**AVIS RELATIF À LA PROTECTION
CONTRE LES EVENTUELS EFFETS NOCIFS ET NUISANCES
PROVOQUÉS PAR LES RAYONNEMENTS NON IONISANTS
GÉNÉRÉS PAR DES ANTENNES ÉMETTRICES STATIONNAIRES**

Commune : LIEGE - Exploitant : ORANGE

Référence exploitant : 334L1_1 / 30525L1_2 / 40525L1_2 / 50525L1_1

Rapport n° 535 / 2024

Figure 2 : Vue en plan des installations d'antennes dans un rayon de 300 mètres autour de l'installation faisant l'objet de la demande d'avis

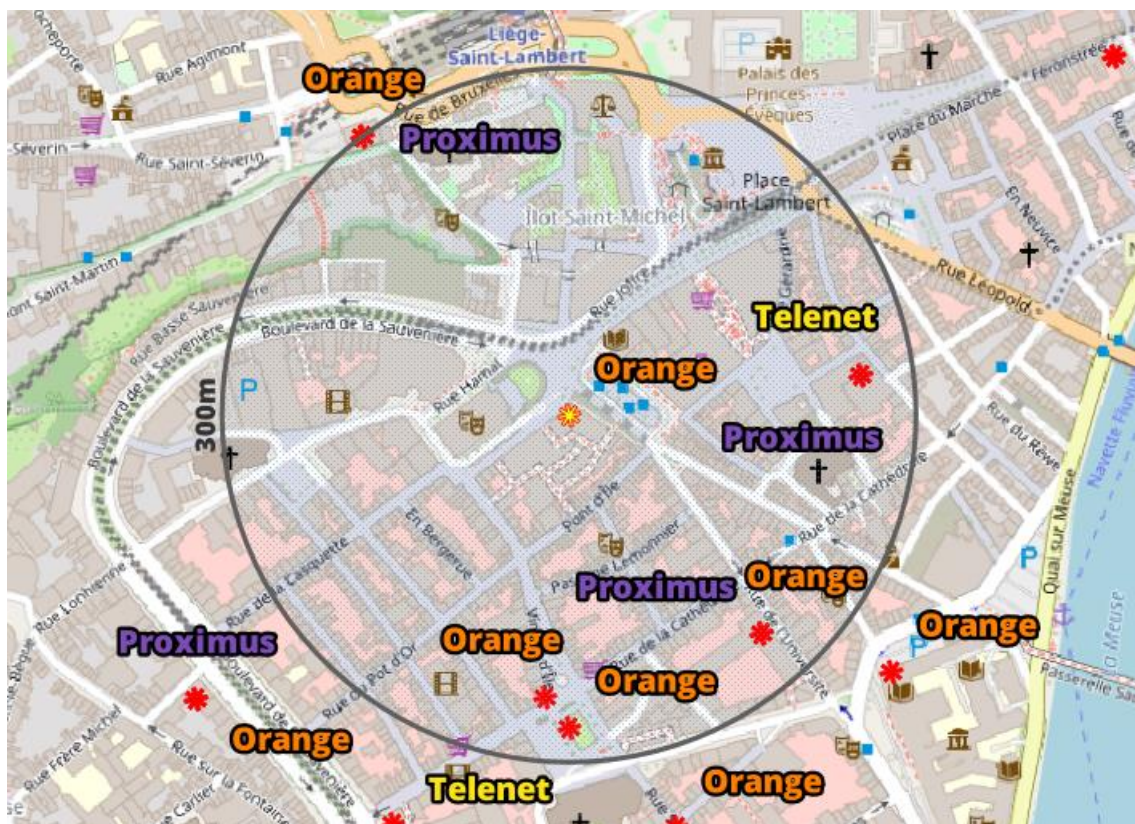
Le plan en projection verticale de la figure 2 indique la localisation des installations d'antennes émettrices stationnaires visées par le décret et situées dans un rayon de 300 mètres autour de l'installation référencée dans le paragraphe 2 et localisée au centre du cercle. Les données de localisation de ces antennes et les avis correspondant sont accessibles via le cadastre en ligne des antennes émettrices stationnaires⁶. Les installations prises en compte dans l'évaluation du respect de la limite cumulative sont les installations d'antennes émettrices déclarées en service par l'exploitant à la date du présent avis, à l'exception de l'installation référencée dans le paragraphe 2 et éventuellement d'autres installations ayant fait l'objet d'une demande d'avis à la même date et qui sont situées à l'intérieur de la zone de 300 mètres de rayon.

- il y a au plus 4 installations d'antennes émettrices stationnaires présentes dans la zone d'évaluation de 300 mètres de rayon représentée dans la figure 2, y inclus l'installation référencée dans le paragraphe 2 : la limite cumulative définie à l'article 4, §2 du décret est nécessairement respectée dans les lieux de séjour à l'intérieur de la zone d'évaluation de 300 mètres de rayon ;
- il y a exactement 5 installations d'antennes émettrices stationnaires présentes dans la zone d'évaluation de 300 mètres de rayon représentée dans la figure 2, y inclus l'installation référencée dans le paragraphe 2 et il existe, pour 3 ou 4 de ces installations, un avis attestant le respect de la limite abrogée de 3 V/m : la limite cumulative définie à l'article 4, §2 du décret est nécessairement respectée dans les lieux de séjour à l'intérieur de la zone d'évaluation de 300 mètres de rayon ;

- c) dans tous les autres cas, il a été vérifié que la limite cumulative définie à l'article 4, §2 du décret n'est pas dépassée dans les lieux de séjour sur base du nombre d'installations localisées dans la zone d'évaluation de 300 mètres de rayon représentée dans la figure 2, de leur localisation ainsi que des données inscrites dans la figure 1 et au paragraphe 4 du présent avis et dans les avis attestant le respect de la limite par installation ou de la limite abrogée de 3 V/m relatifs aux autres installations reprises dans la figure 2.

Compte tenu des considérations ci-dessus, il apparaît que l'intensité du rayonnement électromagnétique généré, dans les lieux de séjour situés dans un rayon de 300 mètres autour de l'installation référencée dans le paragraphe 2, par l'ensemble des antennes émettrices stationnaires de l'ensemble des exploitants du même site d'antennes émettrices stationnaires respecte la limite fixée à l'article 4, § 2 du décret.
